Oggetto: “APERTURA NUOVA CAVA DI CALCARE IN C/DA BONVISSUTO DEL TERR. DI LICATA (AG)”.

Proponente: CONSAGRA BARTOLO SRL

PARERE ISTRUTTORIO CONCLUSIVO C.T.S. n. 278 del 30/03/2026

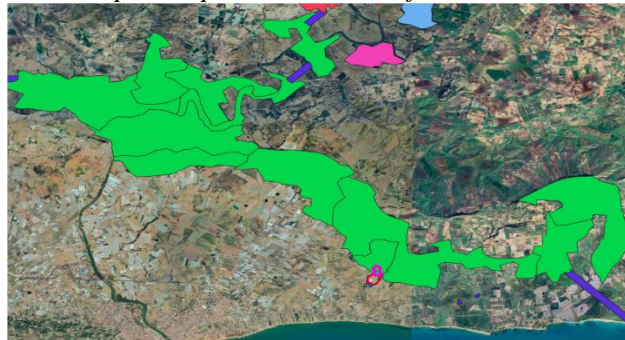
Punto 3) In relazione alla seguente affermazione del proponente “Dall’esame delle cartografie di tale piano, si evince che la porzione superiore dell’area in esame, lambisce per poco, un corridoio diffuso, come visibile nella cartografia riportata, ed estratta dall’apposito sito dell’Assessorato Agricoltura della R.S.” (Pag. 23 dello SIA), occorre che si produca una specifica relazione, corredata da adeguati elaborati cartografici, finalizzata a chiarire tale aspetto, la descrizione della tipologia di elemento lambito, le eventuali interferenze con l’attività e gli effetti che l’attività estrattiva potrebbe determinare sul citato “corridoio diffuso”.

CONSIDERATO che rispetto alla criticità n. 3 il Proponente controdeduce che “La cartografia regionale che riguarda la “Carta della rete ecologica siciliana” riporta in una porzione a nord dell’area di cava la presenza di un “Corridoio diffuso” facente parte di un’ampia fascia di collegamento tra “core areas” (aree naturali protette ma anche altri ambienti naturali e seminaturali) per favorire il passaggio e gli spostamenti degli animali da una core areas a un’altra.
